# 臺北市都市計畫委員會第737次委員會議紀錄

時間:中華民國 107年 10月 18日 (星期四)上午 9時 30分

案名:「臺北市大同區都市計畫通盤檢討(主要計畫)案」及 「臺北市大同區都市計畫通盤檢討(細部計畫)案」

案名:修訂臺北市南港區南港段四小段 440 地號等土地(臺 北流行音樂中心)土地使用分區管制規定細部計畫案 案情概要說明:

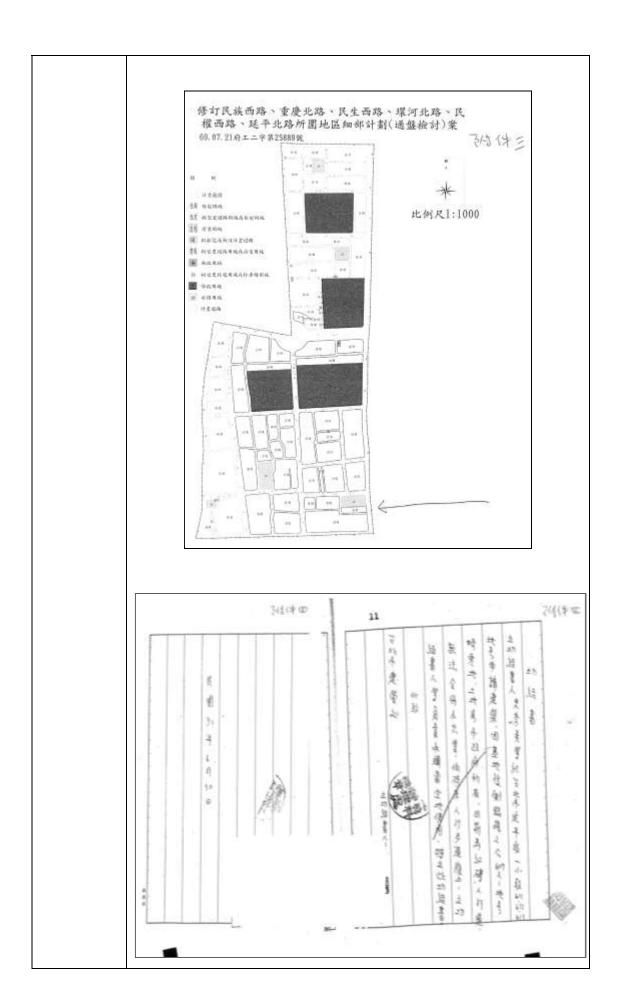
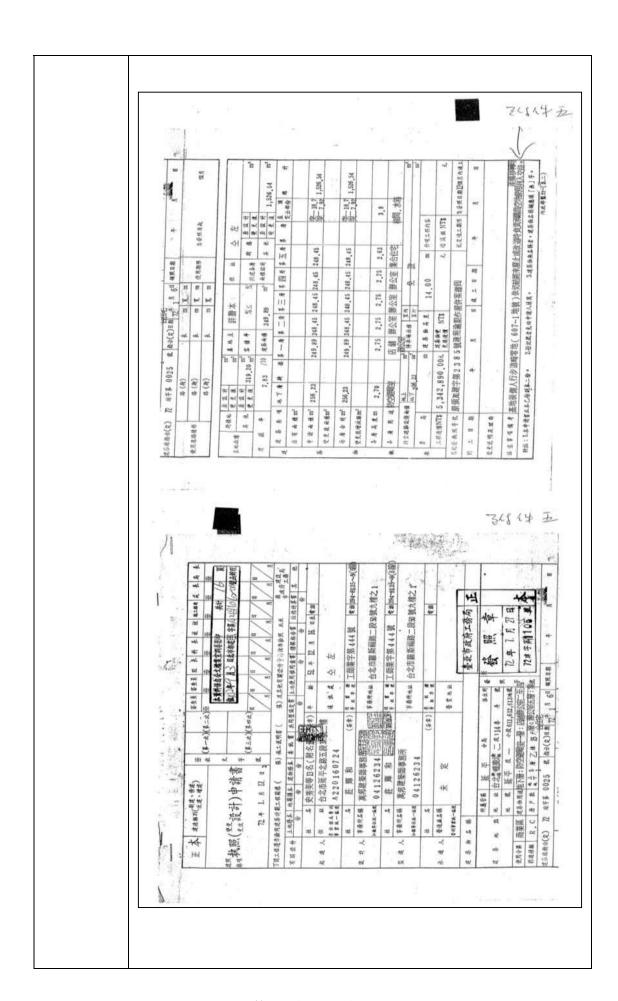
7八円生冶图 是十次分區		
案名	「臺北市大同區都市計畫通盤檢討(主要計畫)案」及「臺北市大同區都市計畫通盤檢討(細部計畫)案」		
編號	1 陳情人 葉昇福		
陳情位置	大同區延平段一小段 607-1 號		
訴求意見與建議	延平段一小段 607-1 號地號,143 平方公尺 (附件一,共1頁2面)由公園用地變更回復為商業區。 說明:  一、民 63.10.18 府工二字第 47134 號「擬定民權西路、蘭州街、寧夏路、長安西路、環河北街間地區細部計畫案」計畫圖將現在大同區歸綏戲曲公園南側以筆直一條線與商業區做分隔 (附件二,摘錄共1頁2面)。  二、民 69.07.21 府工二字第 25889 號「修訂民族西路、重慶北路、民生西路、環河北路、民權西路、延平		
	北路所圍地區細部計畫(通盤檢討)案」計畫圖, 亦維持商業區與公園用地直線區隔(附件三,共1 頁1面)。 三、本人為同小段鄰地 612 號地號土地所有人之一。為

申請建造執照於民 72.06.30 切結 607-1 號土地由 紅磚人行道廢止後,負責承購當空地使用(附件四, 共1頁2面)。台北市政府工務局據此於民 72.07.27 核發 72 建字 1105 號建造執照,並於建造執照加註 「基地後側人行步道畸零地(607-1 地號)依切結將 來廢止或改道時負責承購為空地使用產權移轉時 列入交待」(附件五,共1頁2面)。

- 四、民74.06.26公告府工二字第27365號「修訂民族西路、重慶北路、民生西路、環河北路、民權西路、延平北路所圍地區細部計畫(第二次通盤檢討)案」竟將607-1號商業區土地變更為公園用地(附件六,摘錄共2頁3面)。此變更商業區土地為公園用地,違反當時適用的「都市計畫定期通盤檢討實施辦法」(內政部民國69年8月22日台內營字第41447號令修正發布)第16條商業區檢討標準第四項明文規定:「商業區街廓內不合商業使用面積超過該街廓面積百分之七十以上,且實際上亦無法作商業使用變更用途後,對於鄰近土地使用分區並無妨害者,得將該街廓內之土地變更為其他分區。」,違法變更(附件七,摘錄共1頁2面)。
- 五、民 88.06.28「歸綏戲曲公園改造案-戲曲、江山、懷古情」總結報告書之附錄九「歸綏公園暨歸綏街一六六巷土地權屬資料」不把 607-1 號地號歸屬為歸綏公園(附件八,摘錄共2頁2面)。民 88.12.08 都市發展局會勘通知單附件歸綏公園平面配置圖亦顯示 607-1 號地號不屬於歸綏公園(附件九,摘錄共1頁2面)。

六、延平段一小段 607-1 號土地現況為空地。

市府 回應說明 一、有關本案陳情地號土地,為本府工務局公園路燈工程管理處管有之公有土地,且現況已供毗鄰公園之人行步道使用,為增加地區公園面積,提升居民生活環境品質,遂依都市計畫法第 42 條第 2項規定(略以):「.....應儘先利用適當之公有土地。」,以本府 74 年 6 月 26 日府工二字第 27356號公告「修訂民族西路、重慶北路、民生西路、環河北路、民權西路、延平北路所圍地區細部計畫第二次通盤檢討案」變更「商業區」為「公園用地」,又該案業依法於 73 年 4 月 3 日府工二字第 13932
